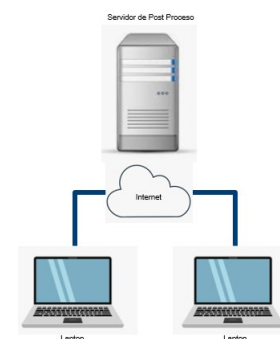
1. Punto 13. Computadora (laptop) utilizada para la instalación de la licencia de post procesamiento de datos

Pregunta: Basado en la cantidad de información que se genera al medir 4G y 5G se recomienda para una mejor experiencia del software de post procesamiento es utilizar un servidor con dos

usuarios, teniendo mejores especificaciones y capacidades, lo que permite la operación online sin necesidad de instalación local en laptop al conectarse remotamente a este servidor vía internet (cloud), en base a esto:

Respuesta: Referente al parámetro número 13 “Computadora (laptop) utilizada para la instalación de la licencia de post procesamiento de datos”, página 126, el requerimiento mínimo a cumplir es el siguiente: Intel Core i7, última generación, 32 GB RAM, disco duro 1 TB SSD. Windows 11, 64 bits; por lo que la propuesta descrita cumpliría con el requerimiento de obligatorio cumplimiento.
